DODATEK Č. 1 KE SMLouvĚ O DíLO

„ZATEPLENÍ, STAVEBNÍ ÚPRAVY A VĚTRÁNÍ PAVILONŮ ZŠ U ČERVENÝCH DOMKŮ V HODONÍNĚ“

Z M Ě N O V Ý L I S T

číslo: ZL č. 1
„SO.02 Žlutý pavilon - ZMĚNY“

ODSTRANĚNÍ ČÁSTI VENKOVNÍHO OBJEKTU A SOUVISEJÍCÍ STAVEBNÍ ÚPRAVY

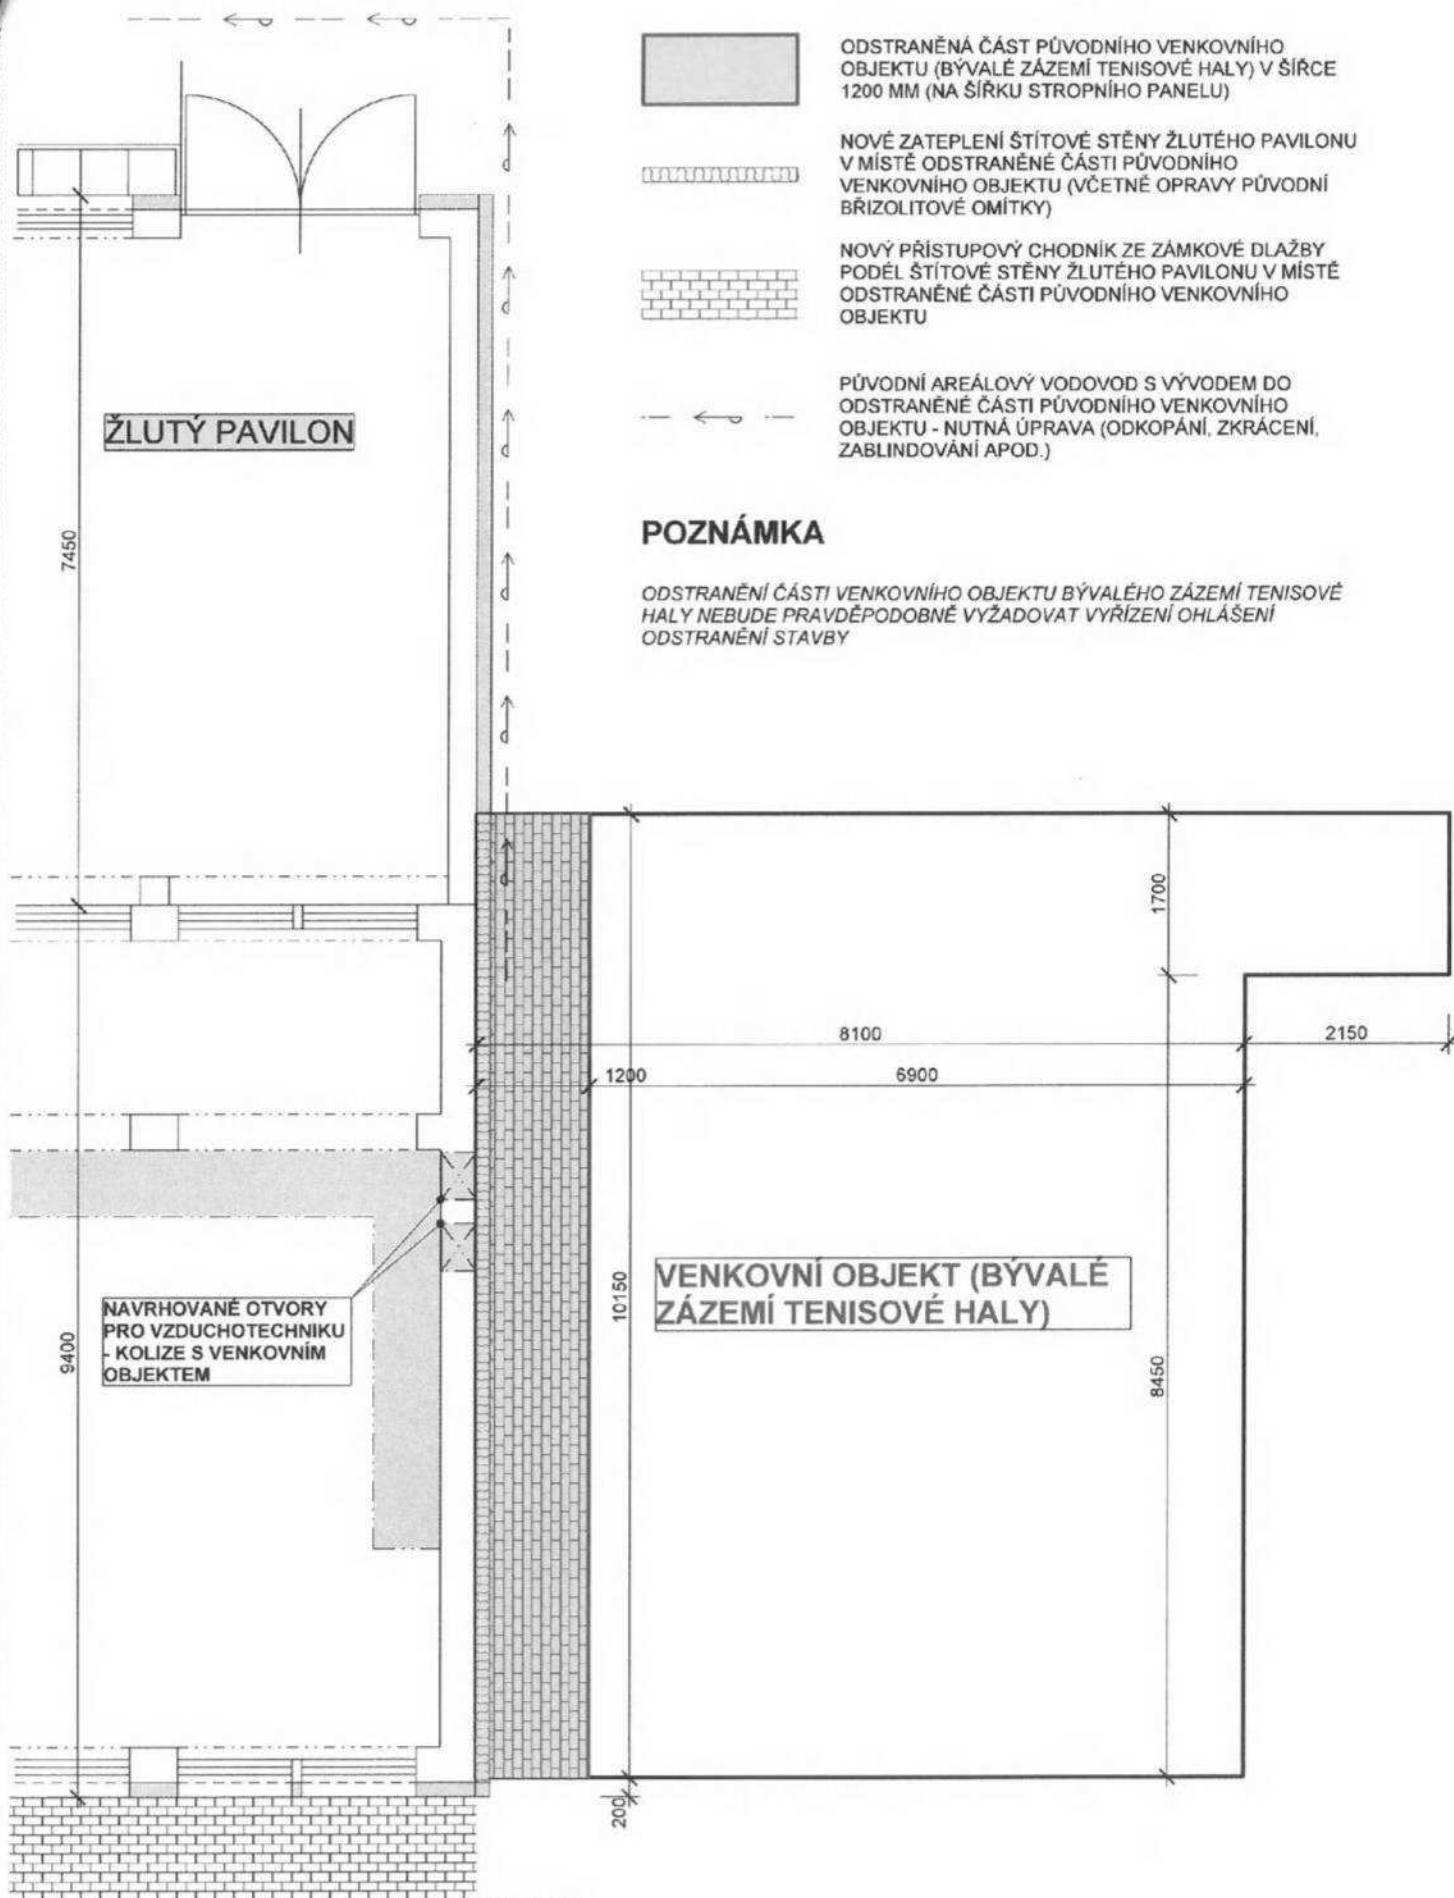
Změna č. 3 – Odstranění části budovy šaten bývalé tenisové haly

Vedle objektu Žlutého pavilonu se nachází původní neužívaná budova šaten bývalé tenisové haly a vzhledem ke stavu budovy se jedná se v podstatě o zbořiště. Budova je přistavena ke štitové stěně pavilonu a její strop pod plochou střechou je v kolizi s novými otvory pro vzduchotechniku, která má procházet přes štitovou stěnu do vnitřních prostorů v 1. NP. Část původního stropu budovy by bylo možné v místě nových prostupů vybourat a vytvořit tak prostor pro nové rozvody vzduchotechniky. Vzhledem k ochraně nové venkovní vzduchotechniky a stavu štitové stěny pavilonu je vhodné odstranit alespoň část původní budovy šaten a provést opravu štitové stěny pavilonu a její dodatečné zateplení. Prostor vzniklý mezi štitovou stěnou pavilonu a zbývající částí budovy šaten by se doplnil chodníkem ze zámkové dlažby navazující na stávající chodník a uzavřel drátěným oplocením ze strany veřejného prostranství.

Změna č. 3 – Odstranění části budovy šaten bývalé tenisové haly

S odstraněním části budovy šaten bývalé tenisové haly budou souviset tyto navazující stavební úpravy:

- odstranění části budovy v šířce min. 1,20 m (na šířku stropního panelu) postupným rozebíráním včetně likvidace suti
- zazdívký vnitřních prostor v budově – vytvoření boční stěny naproti štítové stěny pavilonu
- otlučení degradované břizolitové fasády štítové stěny pavilonu s doplněním novou jádrovou omítkou a dodatečným zateplením (sokl s mozaikovou omítkou, fasáda se silikonovou omítkou)
- odkopávka, zkrácení, zablindování a další potřebná úprava původního areálového vodovodu vedoucího podél štítu pavilonu (vodovod je vytažen do vnitřních prostor budovy)
- srovnání a modelace terénu v prostoru mezi štítovou stěnou pavilonu a boční stěnou budovy
- doplnění chodníku ze zámkové dlažby v prostoru mezi štítovou stěnou pavilonu a boční stěnou budovy
- doplnění drátěného oplocení ze strany veřejného prostranství.

ODSTRANĚNÁ ČÁST PŮVODNÍHO VENKOVNÍHO
OBJEKTU (BÝVALÉ ZÁZEMÍ TENISOVÉ HALY) V ŠÍŘCE
1200 MM (NA ŠÍRKU STROPNÍHO PANELU)
